Dodatek č. 2

ke Smlouvě o dílo ze dne 22. 11. 2021

Příloha č. 1 – Změnové listy č. 9 až 28

Akce:			
„ÚP PSSZ Biskupská – klientské centrum“ – stavební práce			
Místo stavby:			
Biskupská 1752/7, Praha 1			
Smlouva o dílo ze dne 22. 11. 2021 č. smlouvy objednatele: 210020066			
Týká se:	Předmět změny: Změna zásuvkových rozvodů přepážek KC		
Odkazy na:	záznam:		
	výkresy:	PD změny půdorys se zakreslením uvedených změn	
	specifikace:		
	rozpočet:	přílohou původní rozpočet taktéž přílohou	
	jiné:		
Popis změny díla:			
<p>Z důvodu nedostatečné výšky konstrukce podlahy nad klenbami není možné instalovat podlahové rozvody s krabicovými vývody pro napojení přepážek klientského centra. Silnoproudé a slaboproudé rozvody budou k pracovním místům nově vedeny v samostatné konstrukci přepážek, a to doplněnými průběžnými žlaby se zásuvkami pod deskou pracovních stolů. V souvislosti s touto nutnou změnou dochází z požadavku Objednatele k navýšení počtu zásuvek pro jedno pracovní místo. V souladu se stavebně technickým manuálem bude pro jedno pracovní místo instalováno 6 zásuvek silnoproudu, z toho dvě chráněné s odlišným označením. S navýšením počtu zásuvek je spojeno rozšíření počtu zásuvkový

SK1.13 skleněná přepážka 12

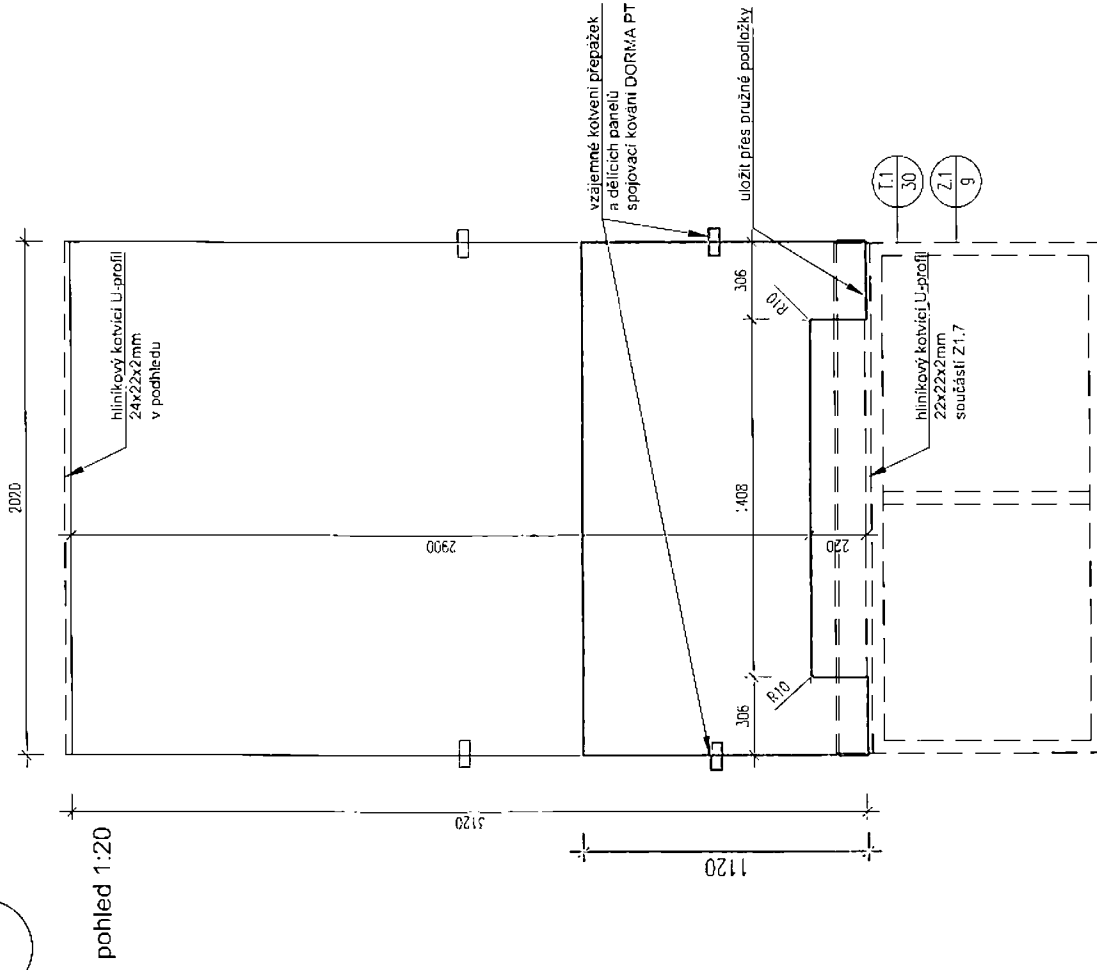
ÚPRAVA
- Z PŮVODNÍ VÝŠKY 3120 mm
NA VÝŠKU 1120 mm
- KOTVENÍ PŘEPÁZEK PŘESUNUTO

SK1.14 skleněná přepážka 13

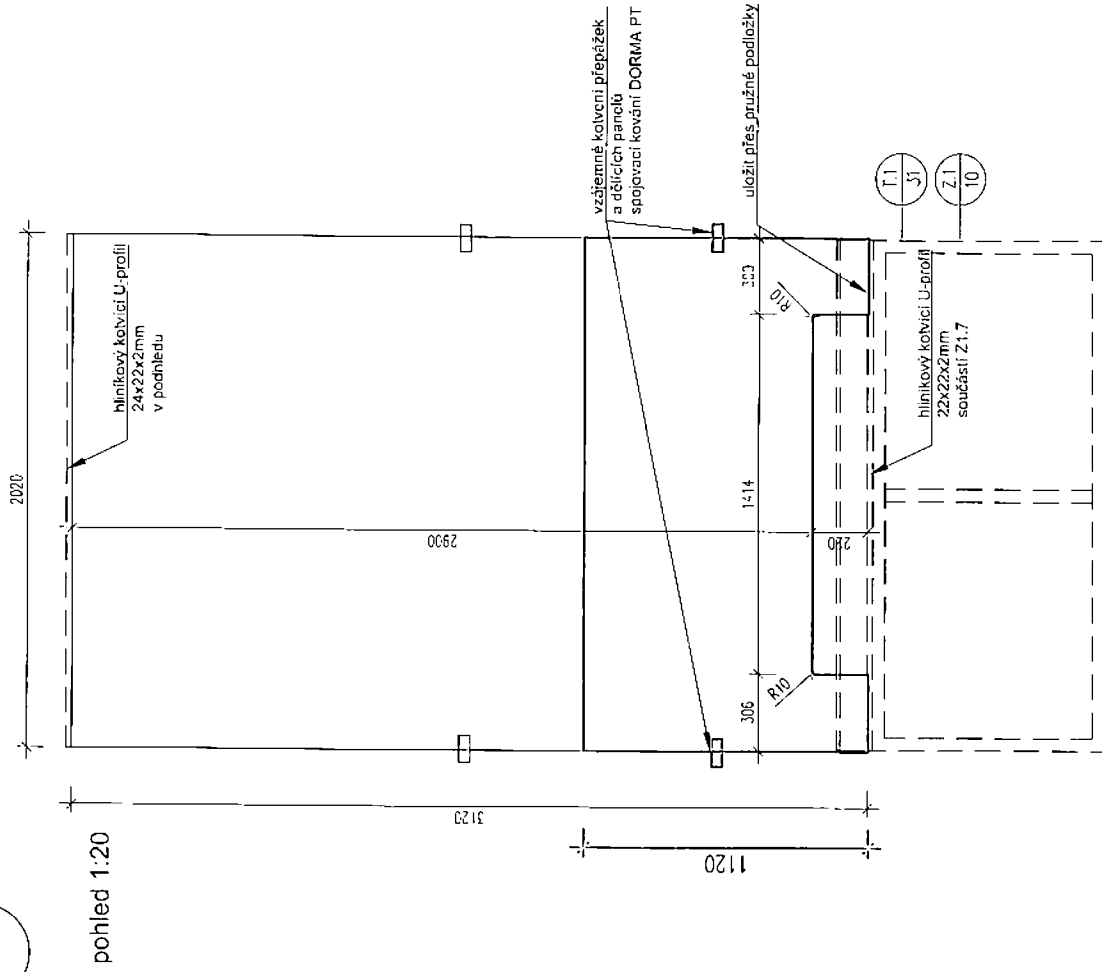
- ÚPRAVA
- Z PŮVODNÍ VÝŠKY 3120 mm NA VÝŠKU 1120 mm
- KOTVENÍ PŘEPÁŽEK PŘESUNUTO

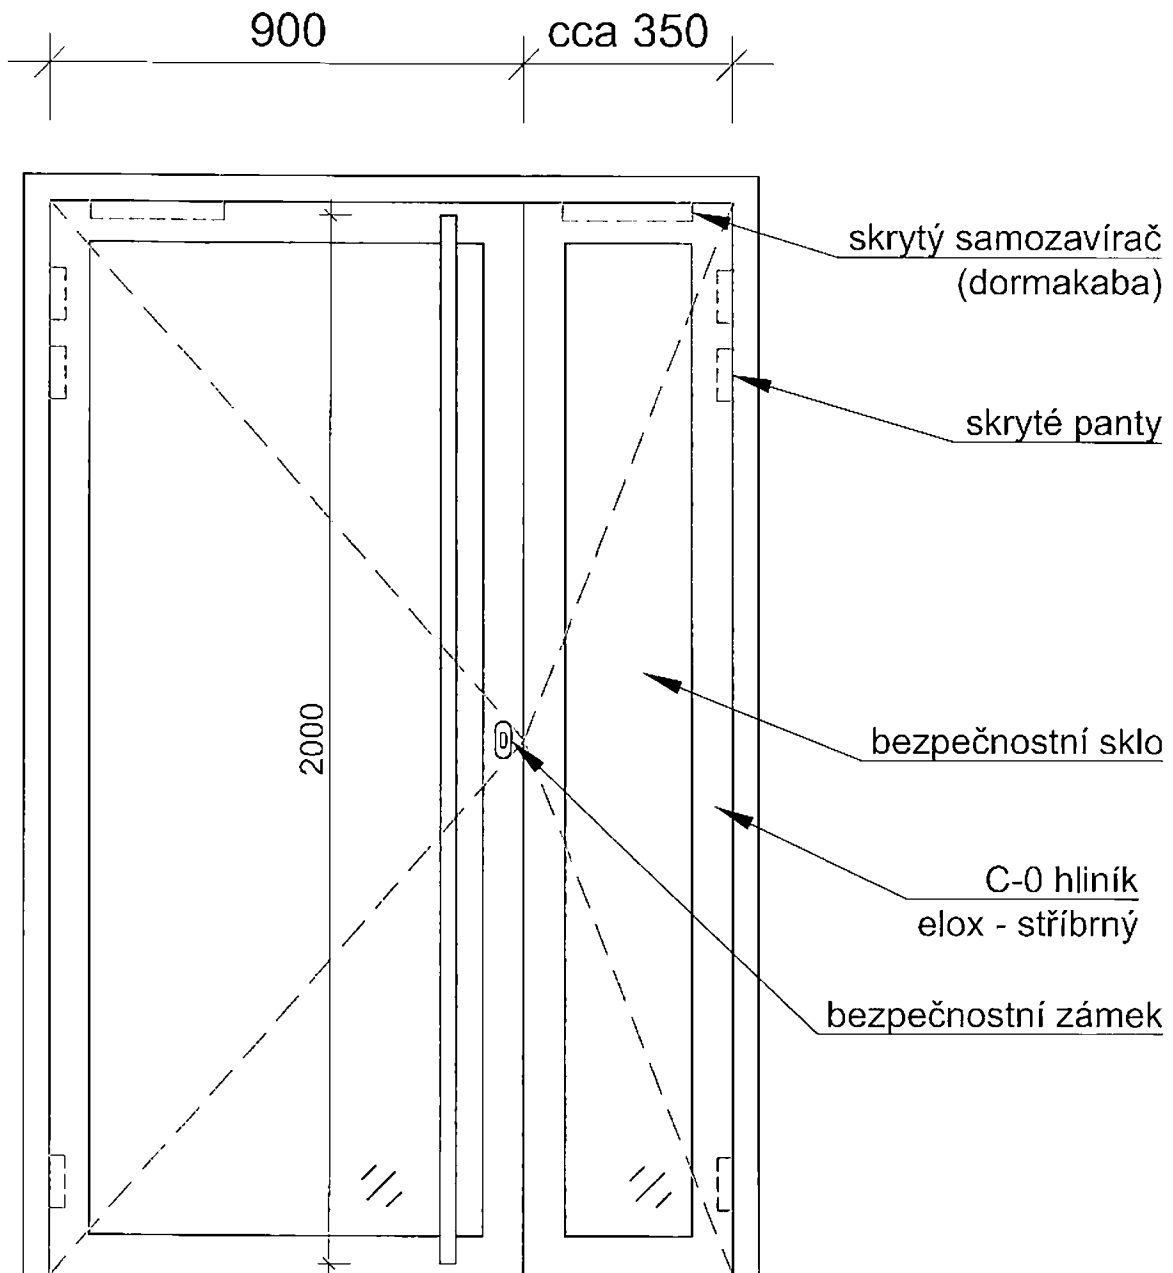
* ze strany chodby bude madlo nerez v. 2000 mm

* z vnitřní strany madlo v případě, že půjde osadit magnetický zámek na EPS

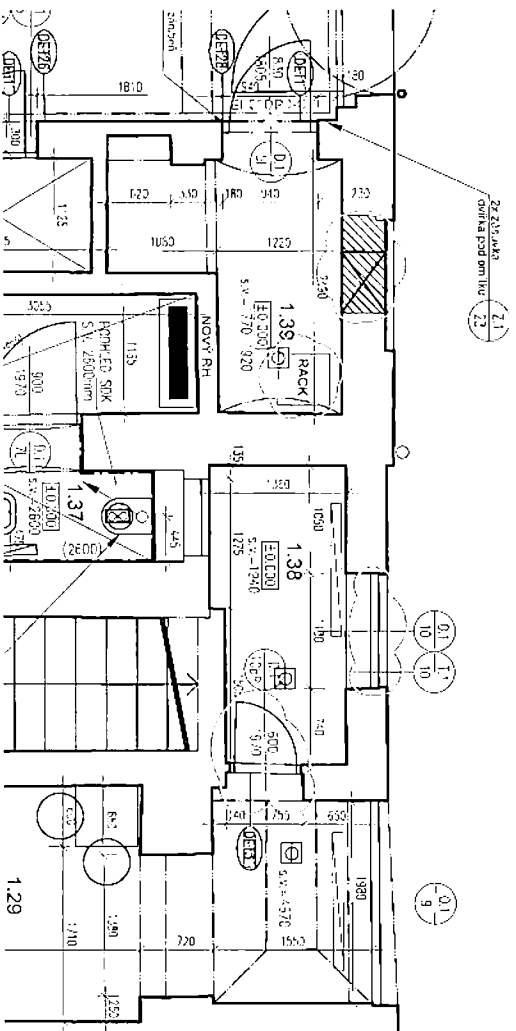
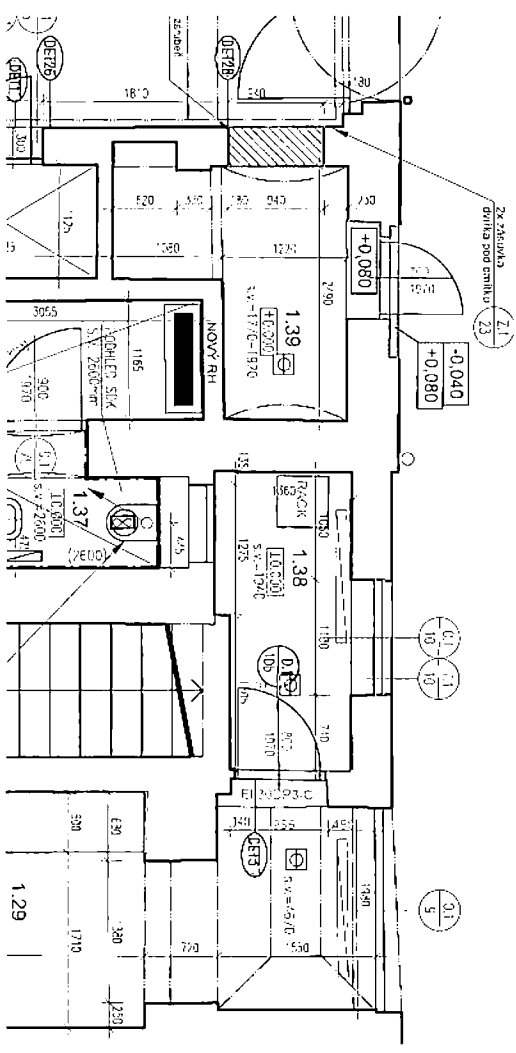
- NEDOJDE KE ZRUŠENÍ STÁVAJÍCÍCH DVEŘÍ Z MÍSTNOSTI **1.39** DO DVORA **1.201**
- NEDOJDE KE ZHOTOVENÍ NOVÝCH DVEŘÍ **D.1/SL**
- DOJDE K PŘESUNU SLB ROZVODNÝ Z MÍSTNOSTI **1.39** DO **1.38**
- DOJDE K NALEPENÍ BEZPEČNOSTNÍ FOLIE NA OKNO **O.1/10**
- DVEŘE **D.1/10b** BUDOU PROVEDENY JAKO PROTIPÓŽÁRNÍ (Š = 800 mm)
